改善箇所説明図

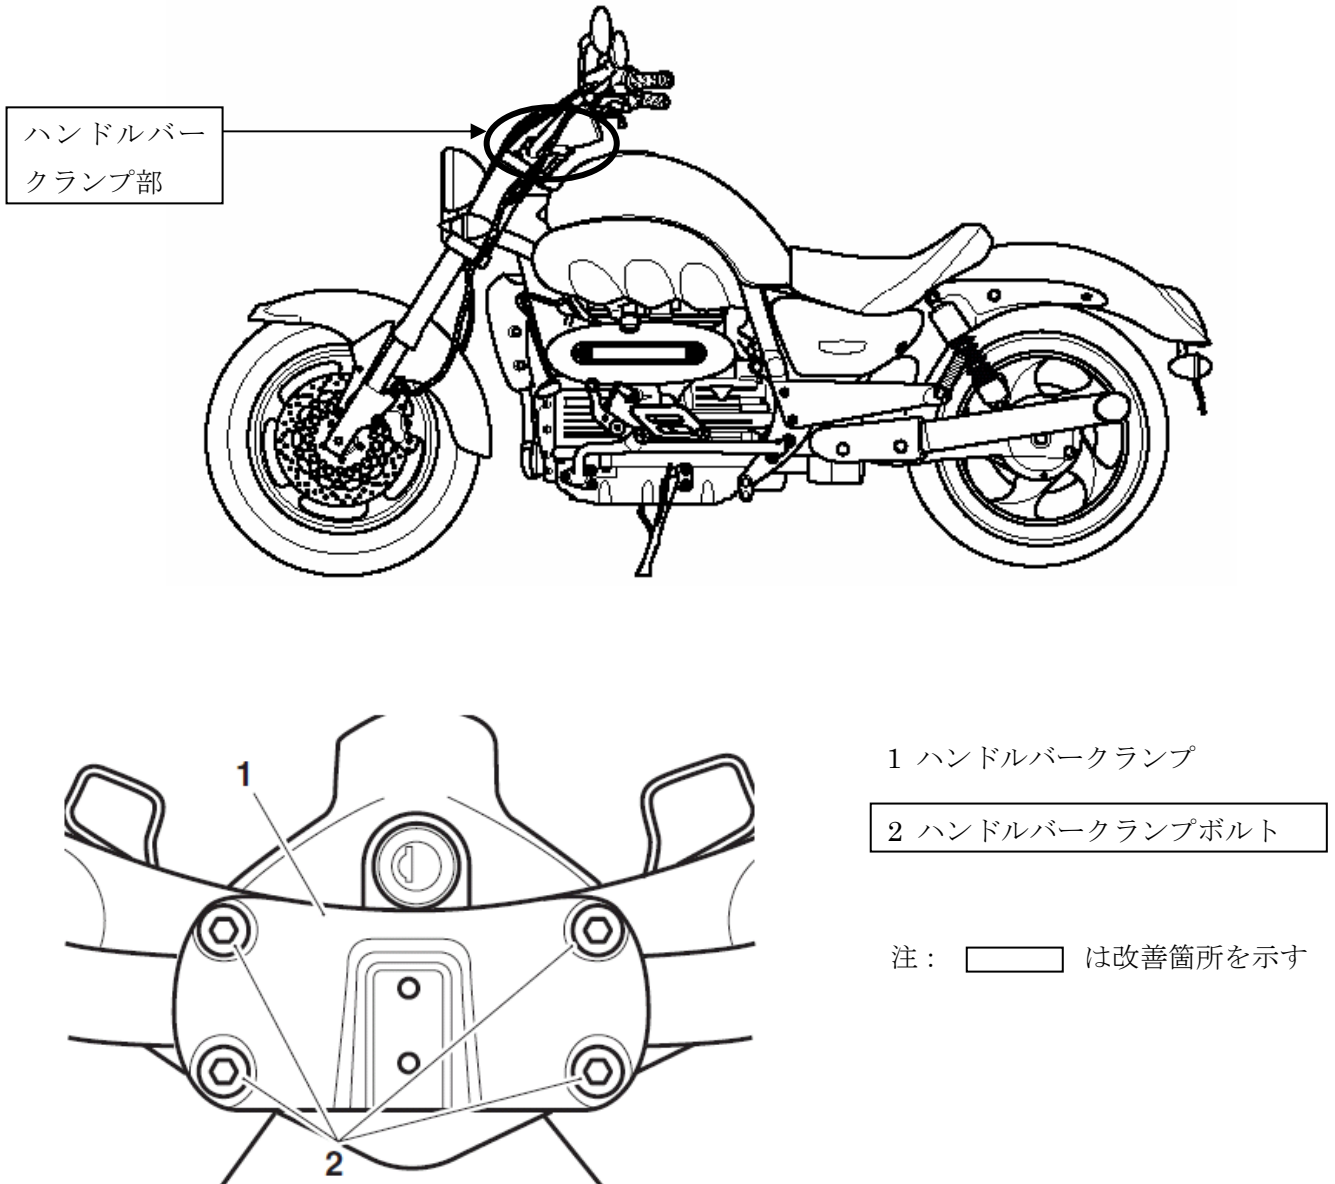
●基準不適合発生箇所

ハンドルを固定するボルトの締め付けトルクの指示が不適切なため、当該ボルトが緩むことがある。そのため、そのまま使用を続けると、走行中にハンドルバーが前後に動き、かじ取り操作ができなくなるおそれがある。

●改善内容

全車両、当該ボルトを適正な締め付けトルクで締めなおす。

●識別

対策済み車両には、ハンドルクランプ取り付けボルトの表面に白ペイントマークを塗布する。
